Gegenüberstellung Rahmenplan - Gestaltungsbeirat

Entwurf, Stand März 2025 von Von Canal Variante 1 und 2

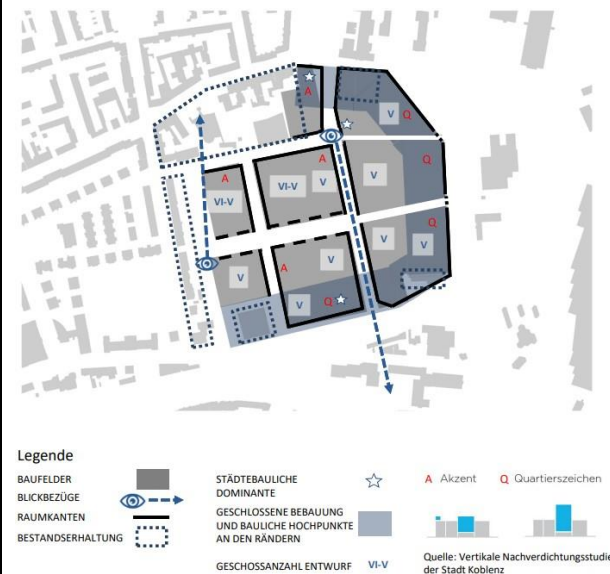
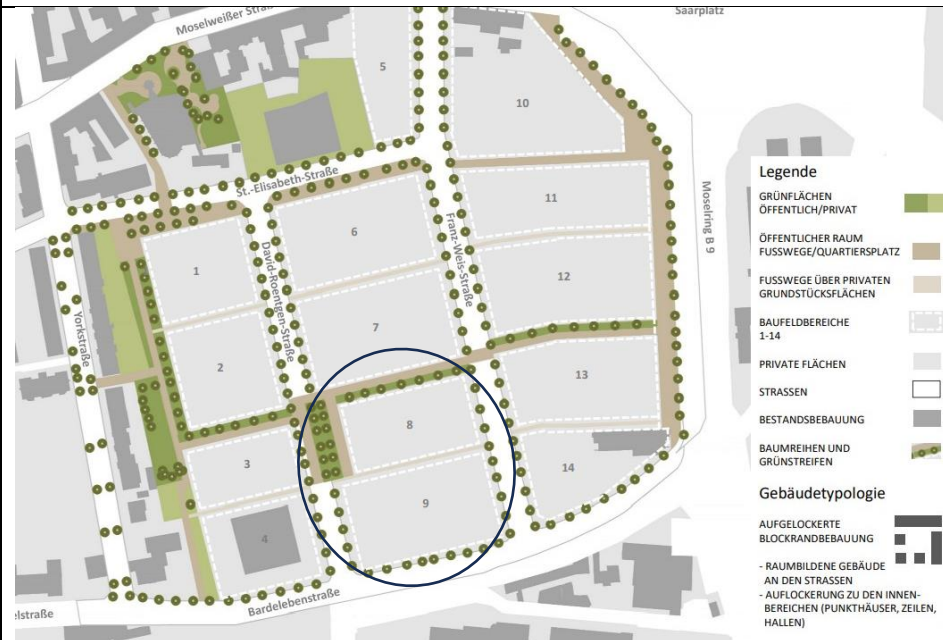
<i>Ziele des Rahmenplans</i>	<i>Empfehlung des Gestaltungsbeirates (zum Entwurf im März 2025)</i>
BPlan Nr. 20 Ä 13 „Zenzen“	Nutzung: • Im Süden und Osten Urbanes Gebiet mit Schwerpunkt Dienstleistung und Büros, • Im Kern sowie nach Norden und Westen Urbanes Gebiet mit Schwerpunkt Wohnen. Baustruktur: • V Geschosse, • „Akzent“ im Norden zur David-Röntgen-Straße, • „Quartierszeichen“ im Südosten, • Raumkanten schließen zu den Straßen und der Quartiersachse im Norden. Freiraum und Mobilität: • Quartiersplatz im Nordwesten, • wichtige Quartiersachse mit Platzabfolge und Freiräumen entlang der Nordseite, • Gehrechte und Vernetzung privater Grünflächen durch das Gebiet in West-Ost-Richtung.	Der Beirat bewertet die Neuordnung des Standortes als positiv und verweist auf die Festlegungen des Rahmenplans. Nutzung: • Das Nutzungskonzept wird als sinnvolle Fortentwicklung des Areals bewertet, • die am südlichen Rand angeordneten Gebäude eignen sich eher für Büros, Wohnen sollte tendenziell eher im nördlichen Teil stattfinden, • die Gastronomie im Norden wird positiv bewertet, • der Supermarkt im Blockinnenbereich wird kritisch gesehen, da die privaten Freiräume beeinträchtigt werden; besser in Kombination mit Mobility Hub, es sollte auch geprüft werden, ob ein Standort an der Nordwestecke zur Belebung des Platzes denkbar wäre, • der Mobility Hub sollte mit weiteren Nutzungen wie Sharing-Angeboten angereichert werden. Baustruktur: • Schließung der Gebäudekanten am Südrand, • Höhendominante im Südosten wird kritisch gesehen; sie ist mit der angegebenen Höhe kein „Quartierszeichen“, sondern ein „Stadtzeichen“, die Einordnung in den städtebaulichen Kontext sollte sehr genau geprüft werden, insbesondere die Höhenentwicklung bedarf einer ganzheitlichen Betrachtung. Freiraum und Mobilität: • Nördlicher Ost-West-Grünzug mit Platz kommt zu wenig zur Geltung; stärkeres Zurückspringen der Baumassen und stärkere Begrünung im Norden wird empfohlen.
